**S.S. 78 "SARNANO - AMANDOLA"**  
**LAVORI DI ADEGUAMENTO E/O MIGLIORAMENTO TECNICO FUNZIONALE DELLA SEZIONE STRADALE IN T.S. E POTENZIAMENTO DELLE INTERSEZIONI - 2° STRALCIO**

**PROGETTO DEFINITIVO**

**CAPITOLO D – PROGETTO STRADALE**  
**CAPITOLO D0 – PARTE GENERALE**  
**RELAZIONE DI RISCONTRO**

Facendo seguito alla riunione convocata in data 12/04/2024 dalla CTVIA, il proponente fornisce le integrazioni di cui al riscontro seguente:

Figura 18: Confronto su stralcio CTR tra alternativa n.2 (colore arancio) con tracciato di progetto (colore blu)

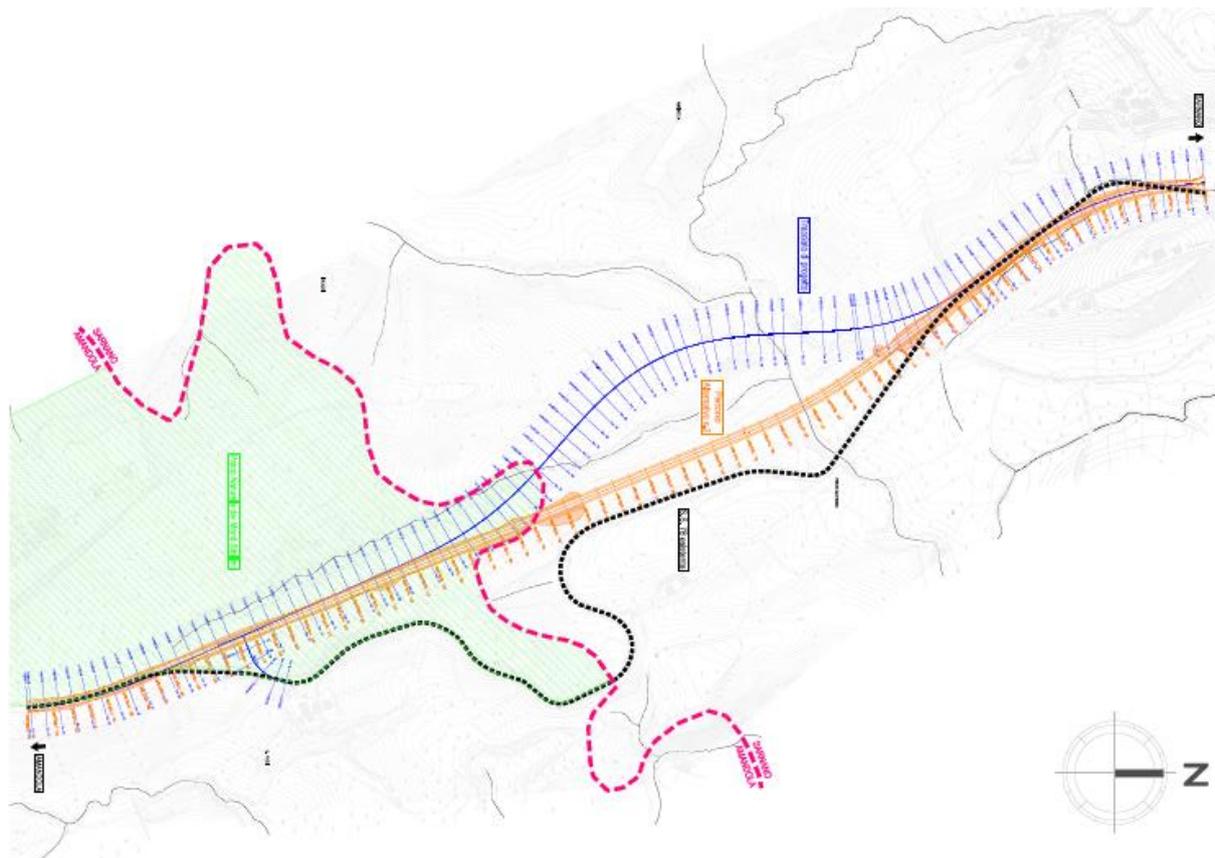
Di seguito si riportano in tabella alcuni parametri di confronto con il tracciato di progetto:

Dall'analisi si evince che l'alternativa di tracciato n.2, nonostante sia leggermente più breve del tracciato di progetto, comporterebbe impatti maggiori rispetto al tracciato di progetto, principalmente a causa del viadotto unico, la cui lunghezza è superiore alla somma dei 2 viadotti previsti per il tracciato di progetto, e con maggiore altezza delle pile e conseguente delle fondazioni.

Sebbene possa sembrare simile all'alternativa di progetto, in fase di studio delle alternative la presente è stata scartata perché tutta la progettazione è stata svolta tenendo sempre presente l'esigenza legata alla minimizzazione dell'impatto ambientale dell'opera.

La presente alternativa comporta realizzazione di fondazioni più profonde e un unico viadotto molto lungo e più vicino alla strada attuale, che risulterebbe dunque visibile dagli insediamenti presenti, a differenza delle opere d'arte di progetto che si trovano in punti in cui la visibilità è interclusa.

Per questi motivi, si è ritenuto opportuno lasciare da parte l'alternativa n.2 in favore di una soluzione, scelta poi come di progetto, che avesse caratteristiche meno impattanti dal punto di vista paesaggistico e ambientale.
